改善箇所説明図

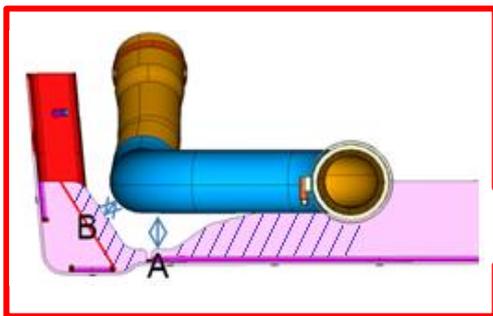
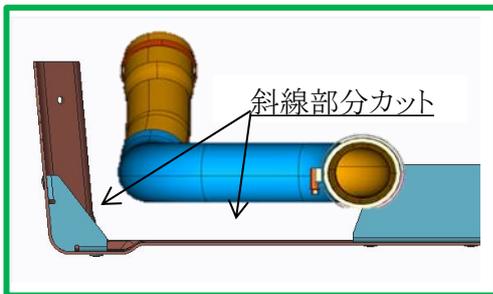
基準不適合発生箇所

大型トラック低床前輪2軸の冷却装置において、ラジエーターロアホースの組付け方法が不適切なため、当該ホースとエンジンアンダーカバーの隙間が狭いものがある。そのため、使用過程で当該ホースが膨張した場合、エンジンアイドリング時においてエンジンアンダーカバーが振動することにより双方が干渉して、当該ホースが損傷することがある。そのままの状態で使用を続けると、当該ホースが亀裂して冷却水が漏れ、最悪の場合、オーバーヒートに至るおそれがある。

全車両、ラジエーターロアホースの組付け状態を確認・修正し、エンジンアンダーカバーを対策品と交換する。なお、ラジエーターロアホースに損傷があるものは新品と交換する。

識別：ラジエーター側ロアホースバンドの下から見える箇所に白色または黄色のペイントを塗布する。
